Číslo jednací: 92/TD/18
Vyřizuje: Blanka Vlčková
Tel.: 469669934
Mobil: 603899804
E-mail: blanka.vlckova@vschrudim.cz
Datum: 2.3.2018

Věc: Předhradí u Skutče – vodovodní přípojky pro dva objekty sociálního bydlení na pozemku p.č. 89 - Transformace pobytové sociální služby pro Domov na hradě Rychmburk - souhlas s napojením, vyjádření k existenci sítí

Přílohy: informativní zákres sítí
Provoz: Luže

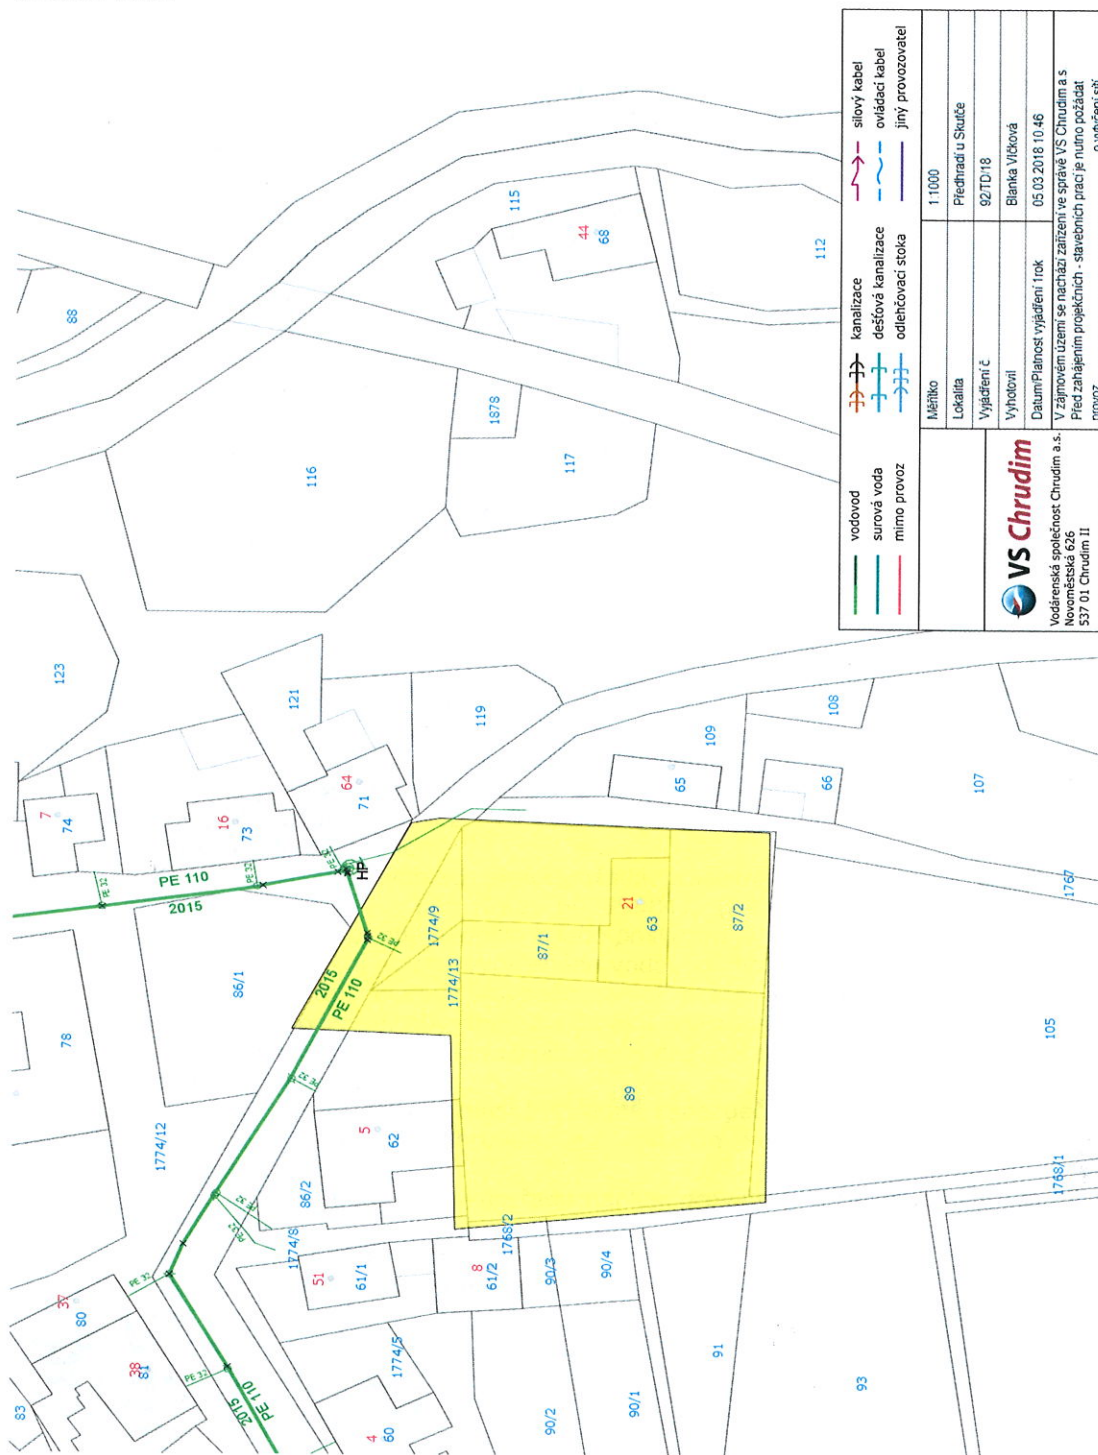
Vodovodní přípojky jsou navrženy z materiálu PE 50x6,9 mm s připojením na vodovodní řad z PE 110 mm. Vodoměrné sestavy budou umístěny ve venkovní vodoměrné šachtě.

Umístění vodoměrné šachty bude dohodnuto před realizací s vedoucím provozu.

Upozorňujeme, že v dané lokalitě je tlak ve vodovodním řadu na horní hranici dané příslušnou ČSN, a proto doporučujeme na vodovodní přípojku za vodoměrnou sestavu osazení redukčního ventilu (na náklady investora stavby).

- Propojení vodovodní přípojky s vodovodem z vlastního zdroje přes vnitřní instalace domu je nepřípustné.
- Při křížení a souběhu ostatních plánovaných přípojek s vodovodem je nutno respektovat min. odstupové vzdálenosti dle ČSN 73 6005.

- Termín napojení vodovodní přípojky bude před zahájením stavebních prací dohodnut s příslušným provozem VS Chrudim, a.s. – pan Libřický 603899863.
- Montáž vodovodní přípojky od místa napojení po vodoměrnou sestavu provedou montéři příslušného provozu VS Chrudim, a.s. Přípojka bude od místa napojení po vodoměrnou sestavu provedena z materiálu PE v kvalitě PE 100, SDR 11. Zemní práce si zajistí investor.
